Administración Nacional
de Aviación Civil

ADVERTENCIA 196/DAG

Falla prematura de un rodamiento instalado en el tren de engranajes del "Torque sensor gear assembly" N/P 3101726-1/-2/-3.

Fotografía 1 – Ensamblaje de Generador de taquímetro y sensor de torque posterior a la aplicación del SB 72-0555.

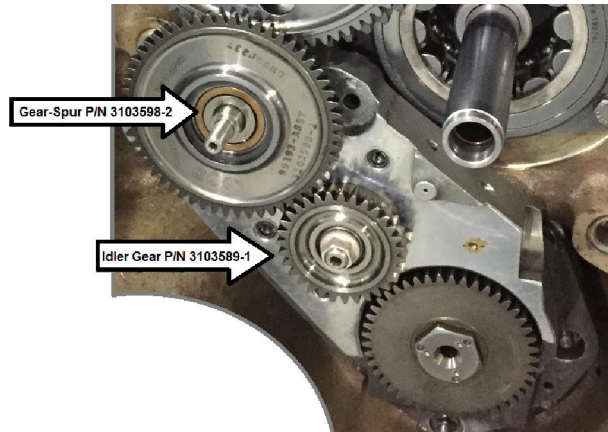
El resultado de la investigación de la JIAAC (Junta de Investigación de Accidentes de Aviación Civil), asocia la falla en vuelo del motor con la rotura de uno de los rodamientos que se encuentran en el tren de engranajes del denominado "Torque sensor gear assembly" N/P 3101726-1/-2/-3, instalado en la sección derecha de la caja reductora. Este tren de engranajes es el conductor de un sistema denominado "Direct Drive", el cual provee transmisión a las bombas de presión y recuperación de aceite como también de combustible del motor. Es por esto que la falla de este rodamiento, que se encuentra en dos de los engranajes del "tren", los denominados Idler Gear y Gear-Spur (ver Fotografía 1), provoca la puesta en bandera de la hélice y el corte de combustible al motor.

3. Inspección y/o reemplazo de los rodamientos de los denominados Idler-Gear y Gear-Spur al abrir la caja reductora.
4. Aplicar el SB 72-0555, instalando la última versión disponible de los rodamientos en cuestión.

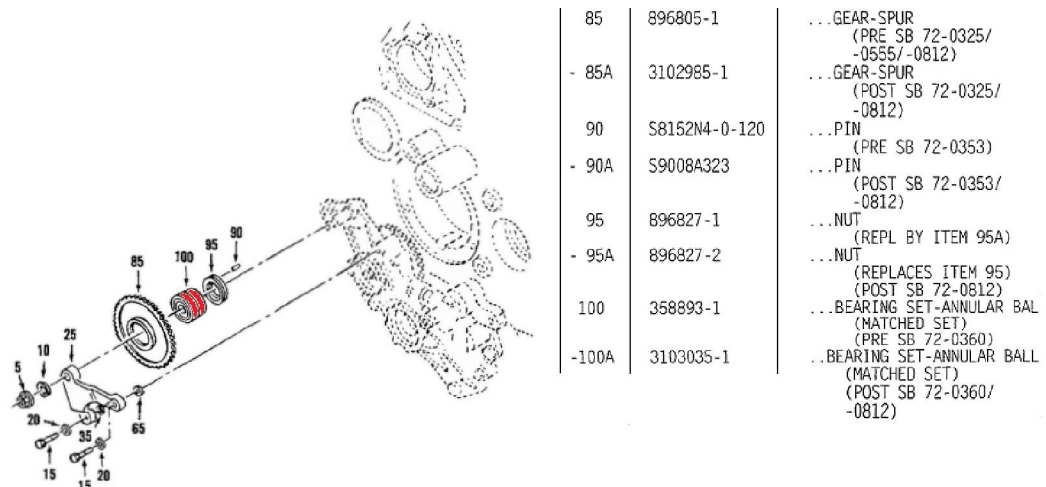
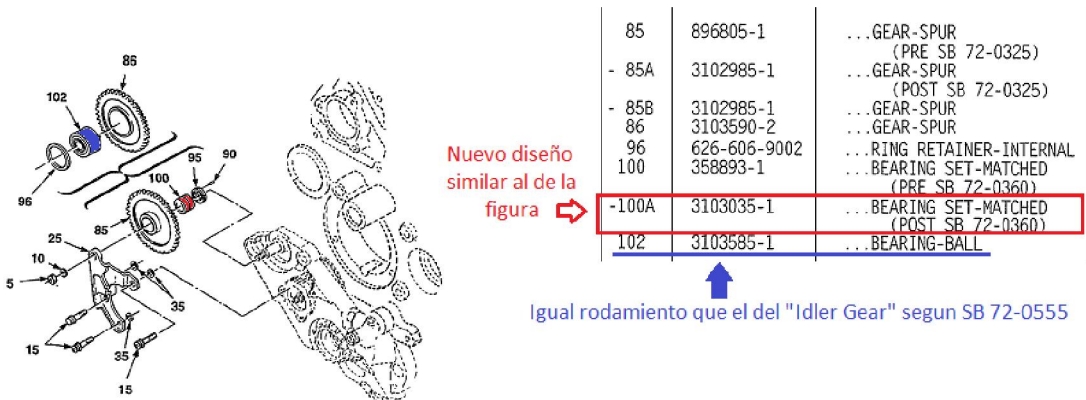
- SB TPE331-72-0232, revisión 1 de fecha 05/12/1979, es originado ante la rotura por vibraciones del brazo del sensor de torque. El mismo requiere el reemplazo o re trabajado del "Torque sensor gear assembly" N/P 3101726-1 por el -2. Si bien este boletín de servicio no es una mejora del rodamiento en cuestión, pero su aclaración es importante por el cambio de diseño que plantea en el conjunto del sensor de torque. **(Ver Figs. 1 y 2)**

- SB TPE331-72-0360, revisión original de fecha 20/jul/1980, es el primero en reflejar el cambio de diseño en el rodamiento, incrementando la vida a fatiga de N/P 358893-1 por el N/P 3103035-1. **(Ver figs. 1 y 2)**

Figura 5 – Ensamblaje de Generador de taquímetro y sensor de torque posterior a la aplicación del SB 72-0555 (resaltado en azul sobre el dibujo la última versión del rodamiento en cuestión).

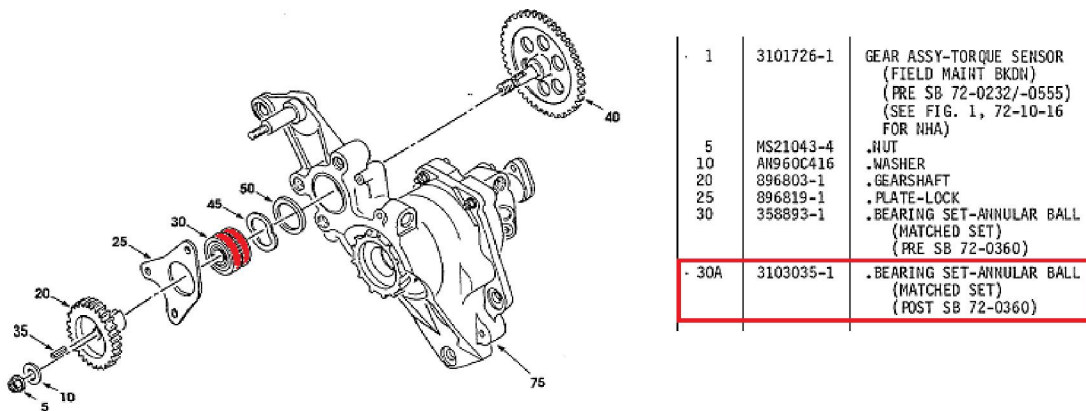
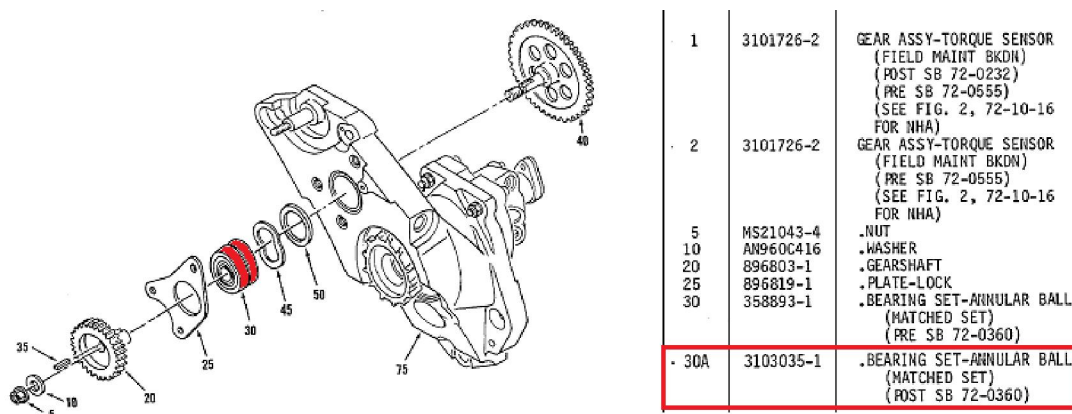
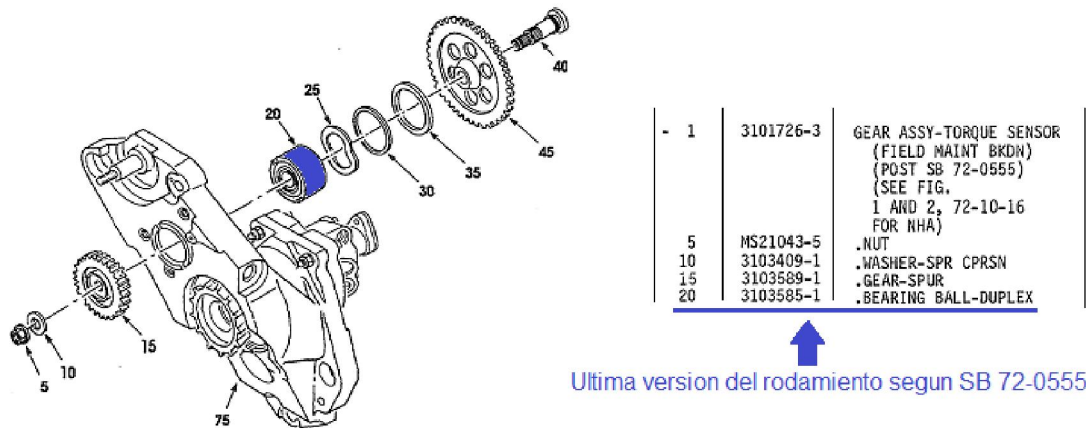
- SB TPE331-72-0555, por falla prematura del rodamiento del engranaje denominado "Idler Gear", incorpora un cambio de diseño en el "Torque sensor gear assembly P/N3101726-1/-2, por el -3 que posee un rodamiento de mayor tamaño y lubricación directa. **(Ver figs. 3, 4 y 5)**
